Mitteilung über die Ergänzung der Musterzulassung Nr.: 0727/1008

EMZ-Inhaber: Hermann Liese
Änderung: Liese-2xV60-55 Schalldämpfer-Anlage
Reduktion max. Dauerdrehzahl auf 2500 (min⁻¹) (FA-200-180)
Muster/Baureihen: Fuji FA 200-180, FA 200-180A0
Geräte-Kennblatt Nr.: 1008

UMRÜSTANWEISUNG
SCHALLDÄMPFERANLAGE
LIESE - 2 x V 6 0 - 5 5
für das
FLUGZEUG Fuji FA - 2 0 0 - 1 8 0

Ausgabe: Januar 2003

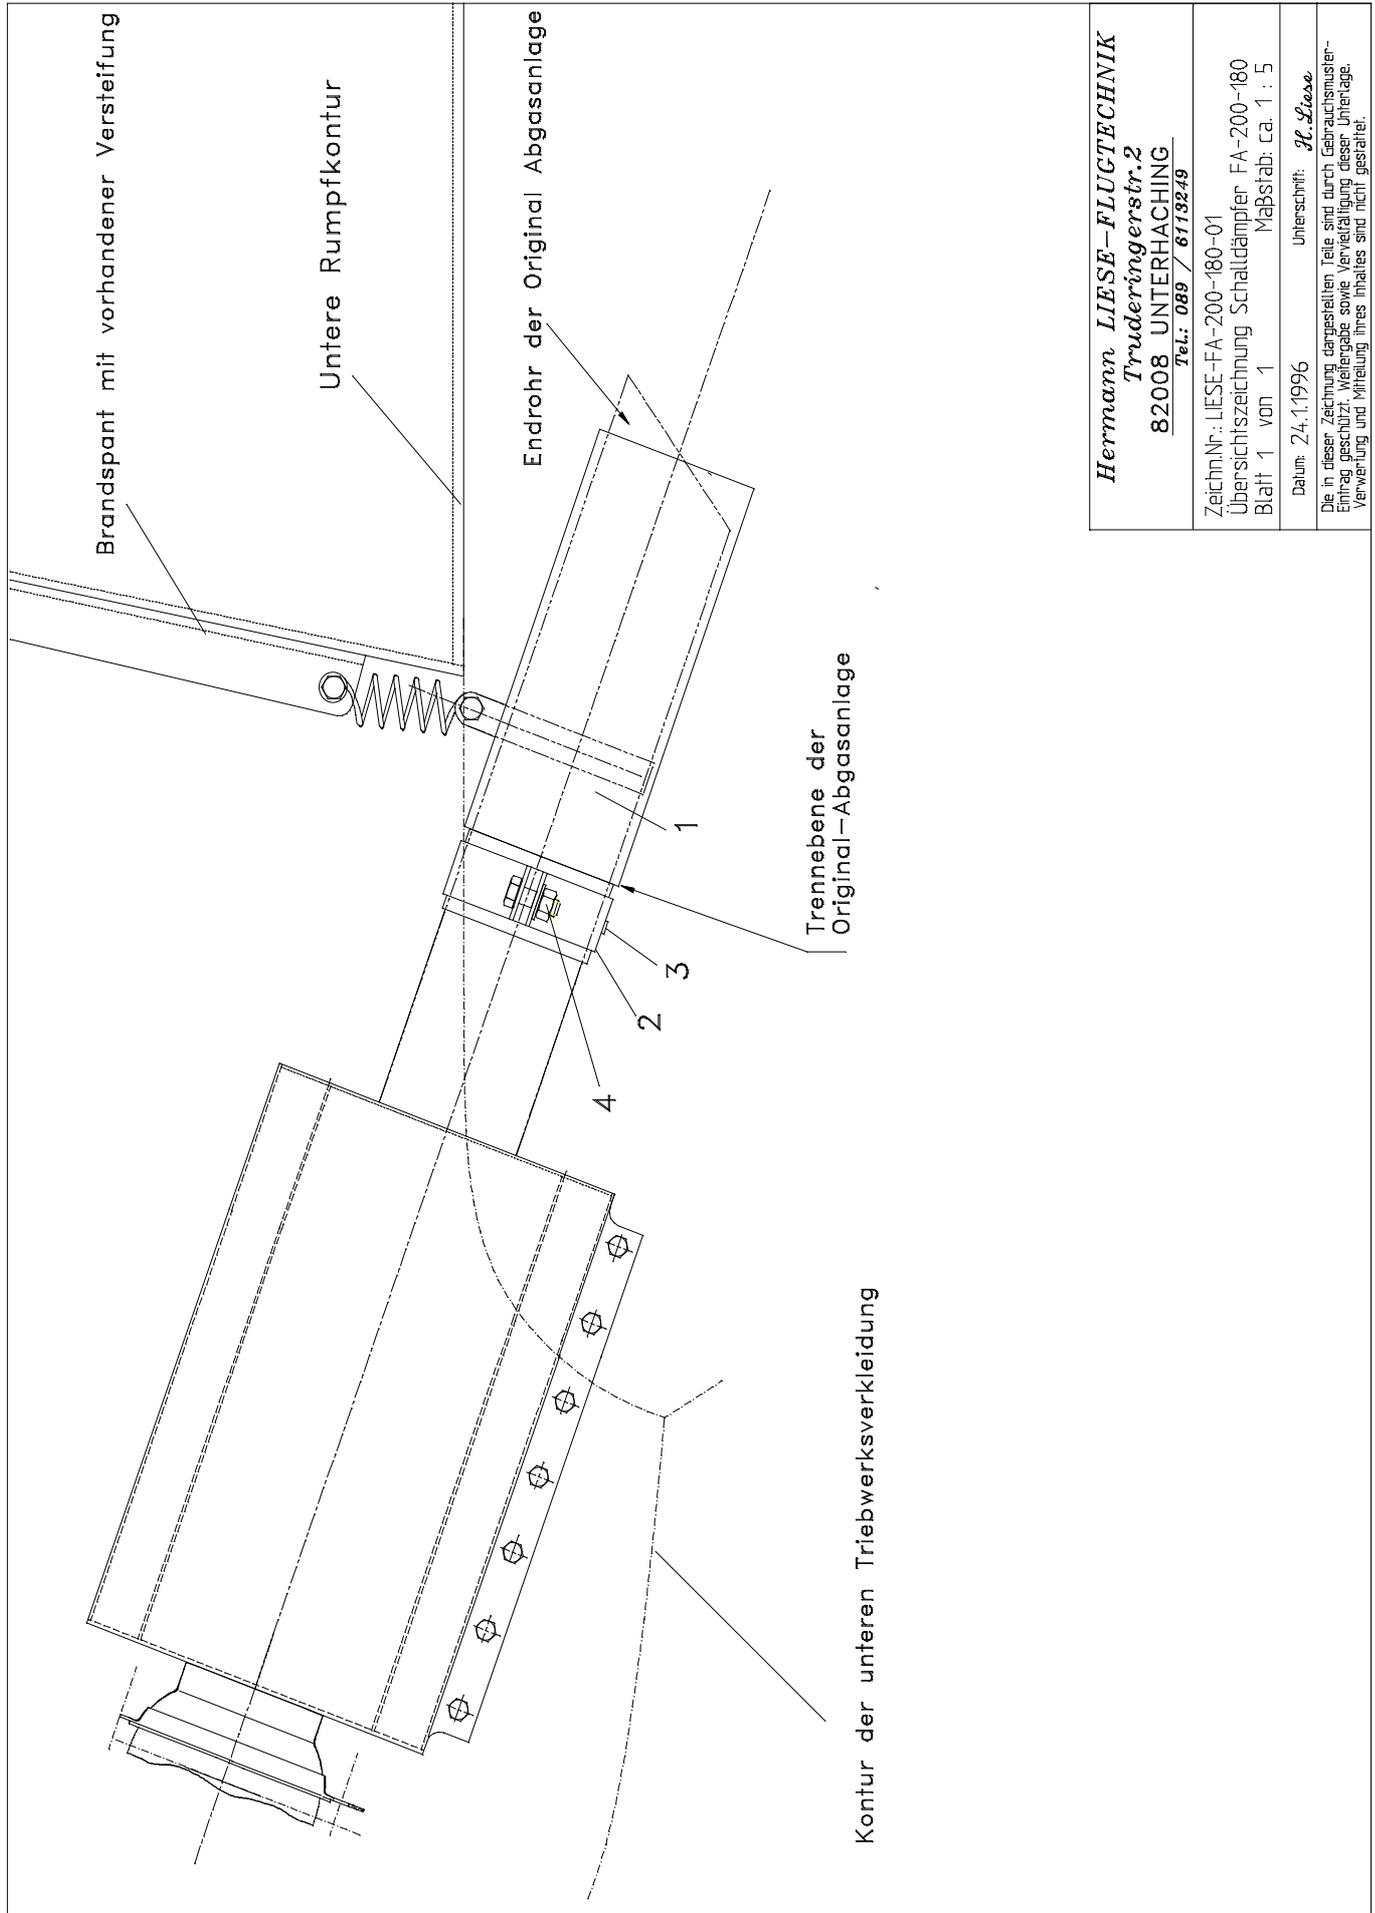
1. Die hintere Aufhängung (jeweils zwei Spiralfedern) auf beiden Seiten lösen.
 2. Endrohre der linken und rechten Abgasanlage gemäß Zeichnung LIESE-FA-200-180-01 kürzen. Siehe Übersichtszeichnung Seite 3 dieser Umrüstanweisung.

3. Beide Schalldämpfer (Teil 1) auf die gekürzten Endrohre aufschieben und den ovalen Austrittsquerschnitt parallel zur Rumpfunterseite ausrichten.
 4. Auf beiden Seiten das Loch für den Sicherungsstift der Befestigungsschelle (Teil 2) bohren (Durchmesser 5.2 mm).

5. Beide Schalldämpfer (Teil 1) mit der Schelle (Teil 2) und Metallstopmmutter (Teil 4) auf den gekürzten Endrohren befestigen.
 6. Die hinteren Aufhängungen (jeweils zwei Spiralfedern) an den Befestigungsglaschen der Schalldämpfer montieren.
